Tillæg til:
Anmodning om tilsynssag til Ankestyrelsen — Det kommunale tilsyn

Vedrørende:
Aarhus Kommunes opgørelse af anvendelsen af rammen på ca. 20 mio. kr. i VVM-tilladelsens vilkår 7 for Giber Ringvej

Udarbejdet af:
Giber Ringvej Gruppen (GRG)

B1, Letbane-volden — udsnit af bilag 61 ved Oddervej og letbanen (Bro nr. 16), hvor GRGs høringssvar udpegede volden (bilag 22, s. 4). Kortet navngiver ikke de røde arealer og angiver ikke, hvilket af dem der er letbanevolden.

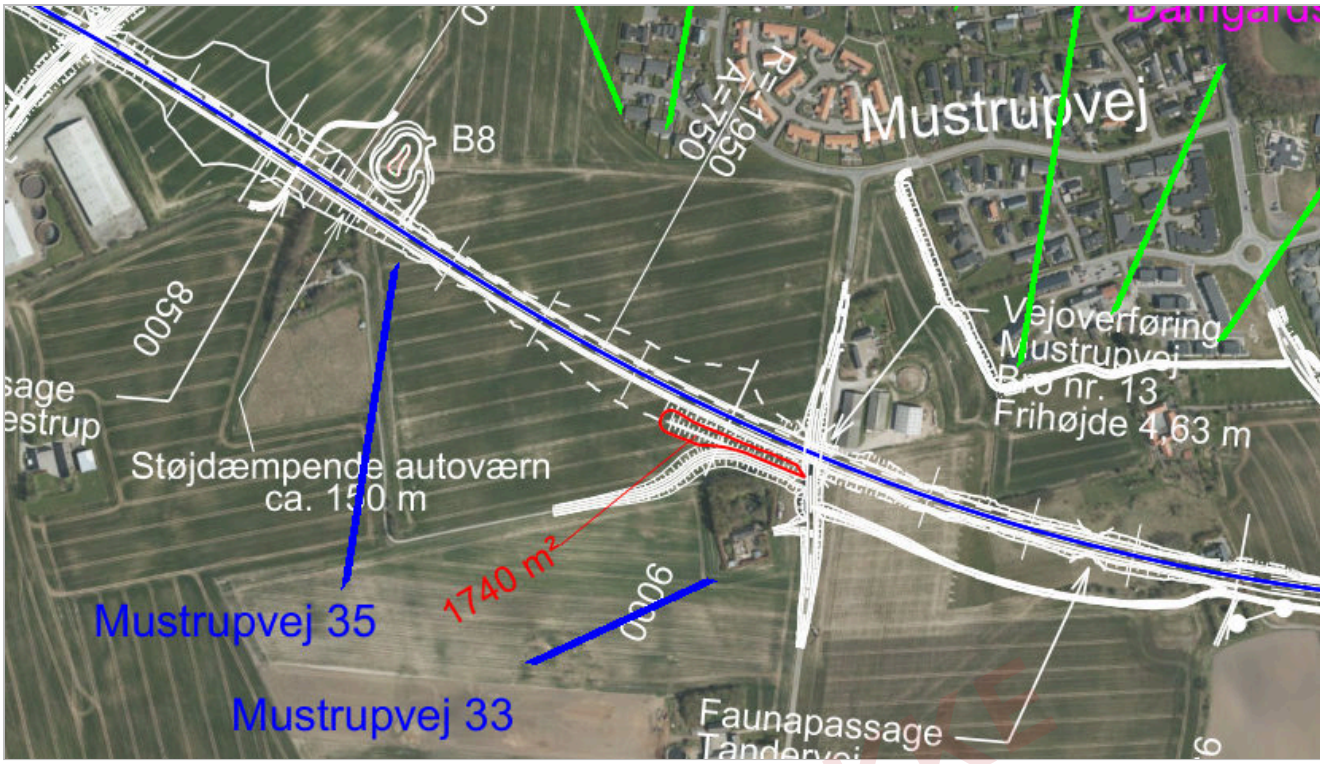
Tiltag	Rådgiverens svar
B1. Letbane-volden i Beder	*"Det er korrekt at letbanevolden ikke er et støjtiltag. Der er søgt en VVM-ansøgning, men det har ikke noget med støj at gøre"* (bilag 22, s. 5). Bekræftet i marts 2026: *"Dette er korrekt"* (bilag 16c, s. 3)
B2. Mustrupvej-volden	*"Det er korrekt at der ikke er en landzonetill[a]delse, da volden/adgangsvejen er en del af projektet for at skabe adgang til ejendomme"* (bilag 22, s. 5)
B3. Testrup-volden	*"Rambøll har ikke lavet ansøgningen, så hvis ansøgningen ikke indeholder støj er det korrekt at den ikke skal medtages"* (bilag 22, s. 6). Skærpet i marts 2026: *"**Den er ikke anlagt som støjvold**"* (bilag 16c, s. 4)
B4. Kølsmosevej/Ingerslevvej	*"Det er korrekt at landzonetilladelsen ikke indeholder støj"* (bilag 22, s. 6)

B2 hører efter rådgiverens egen forklaring til basisprojektet. Et anlæg, der er *"en del af projektet for at skabe adgang til ejendomme"*, er hverken supplerende eller øget støjdæmpning; det er en del af det, byrådsbeslutningen betegner som det, der *fastholdes*. Der gøres ikke gældende noget om anlæggets lovlighed i øvrigt.

B2, Mustrupvej-volden — udsnit af bilag 61 ved vejoverføringen ved Mustrupvej (Bro nr. 13). Det røde areal syd for vejen er påtegnet 1740 m².

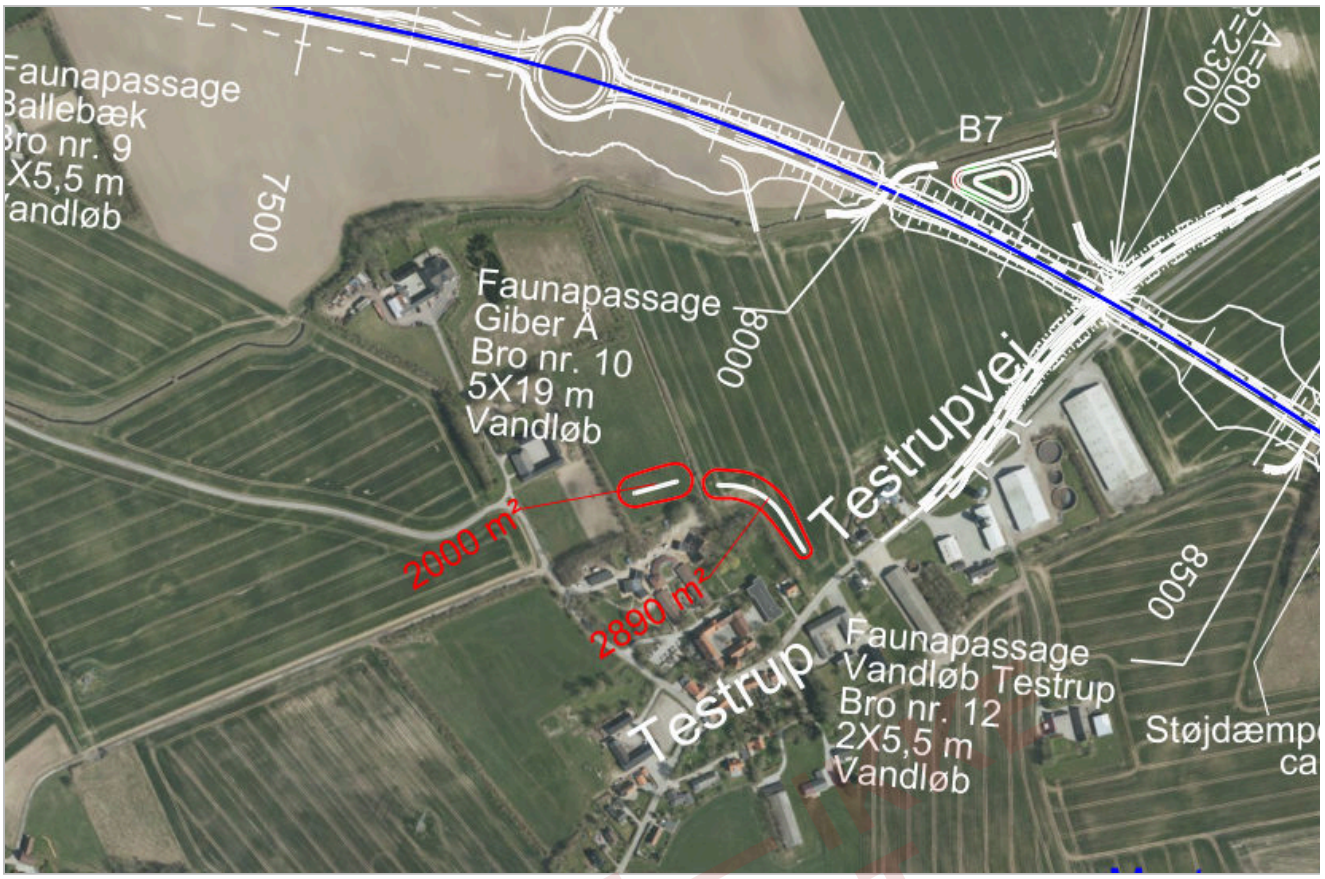
B3 er godkendt med en begrundelse, der ikke angår støj. Anlægget ved Testrup Højskole er meddelt landzonetilladelse den 24. marts 2021 til *"etablering af bakker ved Testrup Højskole på Tingskovvej 12"*. Efter det for GRG oplyste nævner tilladelsen ikke støj, men begrunder med udsynet: *"Vi har herudover lagt vægt på, at bakkerne/volden vil medvirke til, at der fra højskolen ikke er direkte udsigt til Beder-Bering vejen."* Det svarer til Rambølls senere tilkendegivelse om samme anlæg: *"Den er ikke anlagt som støjvold."*

B3, Testrup-volden — udsnit af bilag 61 ved Testrup, hvor kortet markerer to røde arealer syd for vejen.

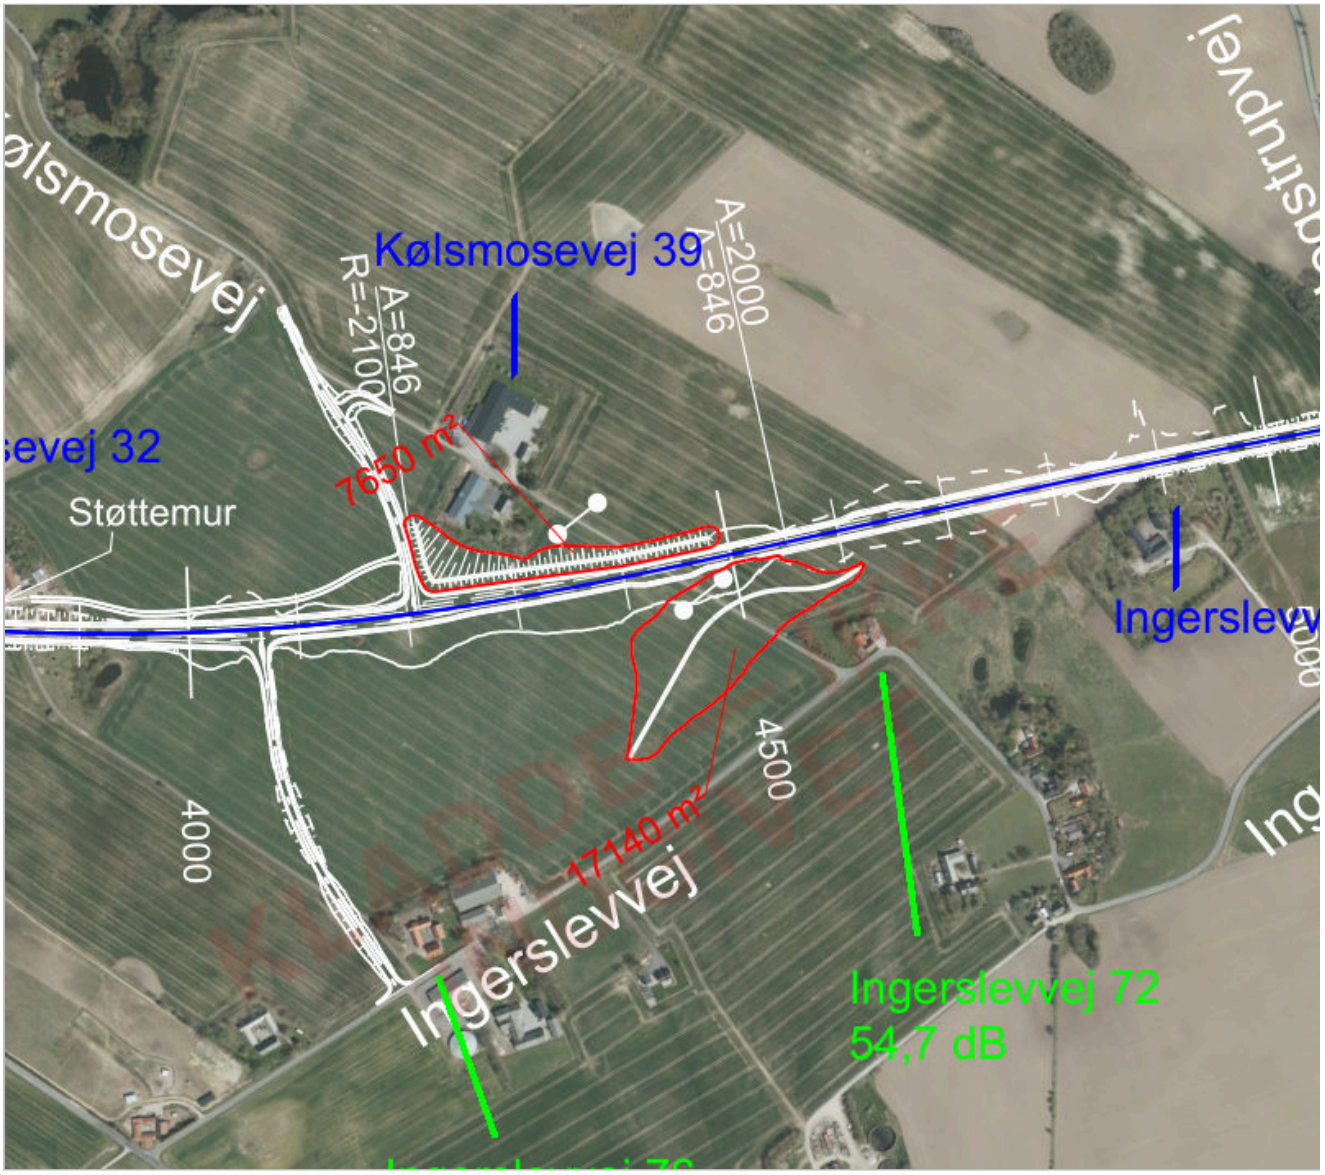
Forholdet er forelagt forvaltningen som spørgsmål C4 i afklaringsnotat 2 af 8. april 2026 — *"[j]ordvoldene er godkendt med henblik på at afskærme udsynet til vejen (visuel afskærmning, ikke støj). (…) Er volden et støjtiltag?"* — jf. bilag 12, s. 4. Spørgsmålet er ikke besvaret.

Landzonetilladelsen er ikke blandt bilagene; kommunens link hertil er ikke længere aktivt. Citatet gengives efter GRGs henvendelse af 7. november 2023, jf. bilag 33, s. 3, som forvaltningen ikke har bestridt. Ankestyrelsen anmodes om at indhente tilladelsen fra kommunen.

B4, Kølsmosevej/Ingerslevvej — udsnit af bilag 61. Screeningsafgørelsen angår volden syd for vejen, som efter afgørelsen dækker 17.200 m². Kortet påtegner arealet syd for vejen 17140 m². Det røde areal nord for vejen (7650 m²) er et andet anlæg.

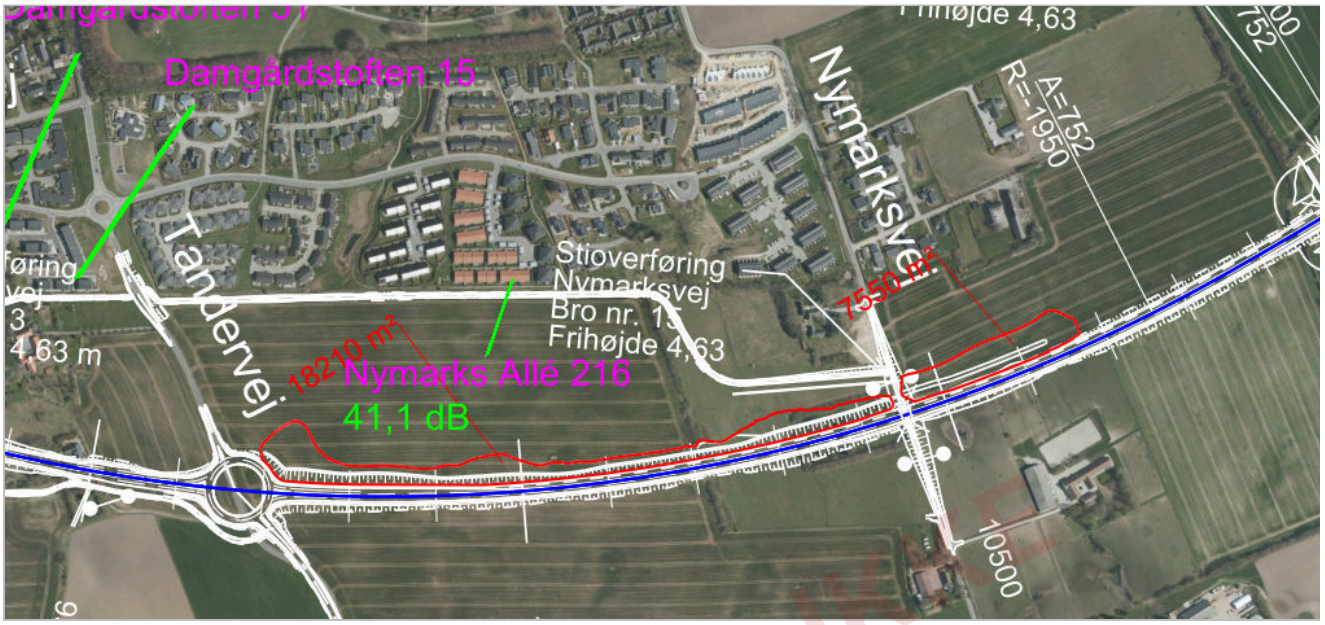
B4 er afgjort af kommunen selv — halvandet år før striden opstod. I miljøvurderingsscreeningen af 26. januar 2022, jf. bilag 24, s. 2, konkluderer Aarhus Kommune — Plan, Byggeri og Miljø:

> *"(…) da der i projektet ikke er medsendt dokumentation for ej heller lagt vægt på at jordvolden har en støjdæmpende effekt anses projektet primært som **et anlæg til bortskaffelse af affald** (…)"*

> *"Så vidt vides, indgik etablering af den aktuelle jordvold **ikke** som en del af VVM-redegørelsen ej heller **VVM-tilladelsens vilkår 7**, som omhandler ekstra støjafskærmning."*

Landzonetilladelsen dagen efter nævner slet ikke støj. Den gengiver ansøgerens formål, *"visuel afskærmning"* (bilag 6, s. 1), og lægger vægt på, at volden skærmer visuelt for vejen og *"desuden [vil] virke som en barriere mellem vej og bebyggelse"* (s. 3). Den bærende sætning er den anden af de to citerede: henføringen under miljøvurderingslovens bilag 2 er en screeningskategori, men konstateringen af, at volden ikke

indgik i vilkår 7, er myndighedens egen, og den er trods sit forbehold (*så vidt vides*) aldrig korrigeret. At samme anlæg godt et år senere optræder som ét af "16 støjvolde" i puljeopgørelsen — uden at nogen faktisk omstændighed ved det er ændret — modsiger kommunens egen samtidige, skriftlige afgørelse.

B5, Nymarks Allé — udsnit af bilag 61 mellem Tandervej og Nymarksvej. Det lange røde areal nord for vejen er påtegnet 18210 m².

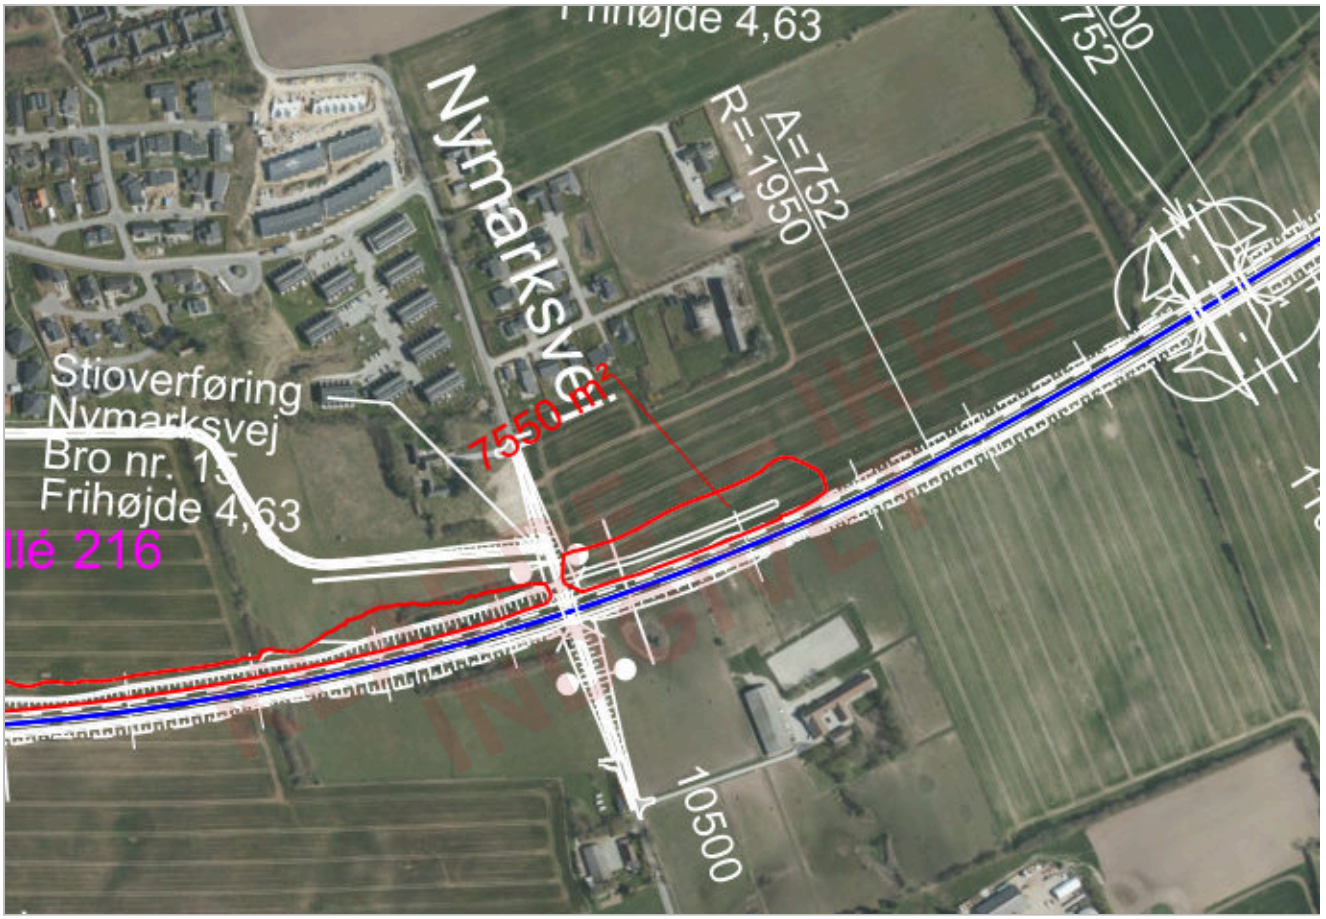
Det, der bestrides. Det bestrides ikke, at anlægget er etableret, at det har en vis støjmæssig virkning, eller at en støjvold hensigtsmæssigt kan udformes med flade skråninger, så arealet efterfølgende kan dyrkes — en sådan udformning tjener netop tillige vilkår 2's krav om landskabelig tilpasning. Spørgsmålet er ikke, hvad anlægget kaldes, men om det er dokumenteret som den **supplerende** ("øgede") støjdæmpning, vilkår 7 kræver. Det er det ikke:

- **Prisen er ikke udskilt, og den beregnede virkning ligger i kortets laveste interval.** Anlægget indgår i opgørelsen over rammens anvendelse som en af de volde, der samlet er anslået til ca. 18,5 mio. kr. Hvor stor en del af beløbet det udgør, er ikke oplyst. Virkningen er derimod beregnet: Rambølls effektkort af 29. juli 2019, jf. bilag 10c, viser ved Nymarks Allé en ændring i støjniveauet i kortets laveste interval, mellem 1 og 2 dB, og fladen når kun ind over de sydligste boliger. Kortet viser den samlede virkning af *"støjvolde, støjskærme og yderligere afgravning"* (bilag 10a, s. 5); de 1–2 dB er derfor ikke nødvendigvis voldens alene.

- **Virkningen falder hovedsagelig på åbent land.** Samme effektkort viser, at den beregnede effekt i altovervejende grad falder på åbent land, og at skråningen er anlagt, hvor vejen i forvejen er ført ned i terrænet og dermed allerede afskærmet. Boligbebyggelsen længere mod vest — mellem Tandervej og Mustrupvej, hvor vejen ligger hævet — er ikke tilgodeset. Vilkår 7 kræver øget støjdæmpning *ved Mårslet*; et tiltag, hvis virkning hovedsagelig falder på marken, opfylder ikke det formål. Indvendingen angår tiltagets **placering**, ikke størrelsen af dets virkning.

- **Borgerdialogen er ikke dokumenteret.** Der ses ikke fremlagt journaliseret dokumentation for, hvilke borgere der blev hørt, hvornår dialogen fandt sted, hvilket mandat de pågældende havde, eller hvordan ønsket blev afvejet over for vilkår 7's krav. En lokal dialog kan ikke i sig selv dokumentere, at et bindende VVM-vilkår er opfyldt eller lovligt fraveget.

Tre fremstillinger af samme anlæg. Over for landzonemyndigheden i 2019: en støjvold, der *"nedbringer støjen fra vejanlægget på de nærliggende bebyggelser"*. Over for GRG i 2026: dyrkningsskråninger, hvis formål *"er netop at de ikke er synlige i landskabet"*. Og i opgørelsen over rammens anvendelse: supplerende støjdæmpning efter vilkår 7. Fremstillingerne er ikke forligt, og kommunen har ikke udskilt, hvad
